**Всемирный форум для согласования правил  
в области транспортных средств****Рабочая группа по автоматизированным/автономным  
и подключенным транспортным средствам\*****Пятая сессия**

Женева, 10–14 февраля 2020 года

**Тормозные системы мотоциклов:****Правила № 78 ООН****Предложение по поправкам новой серии 05  
к Правилам № 78 ООН (тормозные системы мотоциклов)****Представлено экспертом от Международной ассоциации  
заводов-изготовителей мотоциклов\*\***

Образец В

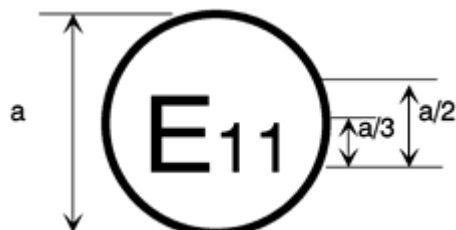
Приведенный выше знак официального утверждения, проставленный на транспортном средстве, указывает, что этот тип транспортного средства был официально утвержден в Соединенном Королевстве (E 11) на основании правил № 78 и 40 ООН. Первые две цифры номера официального утверждения указывают, что в момент предоставления официального утверждения Правила № 78 ООН включали поправки серии 04 05, а Правила № 40 ООН еще использовались в первоначальном варианте».
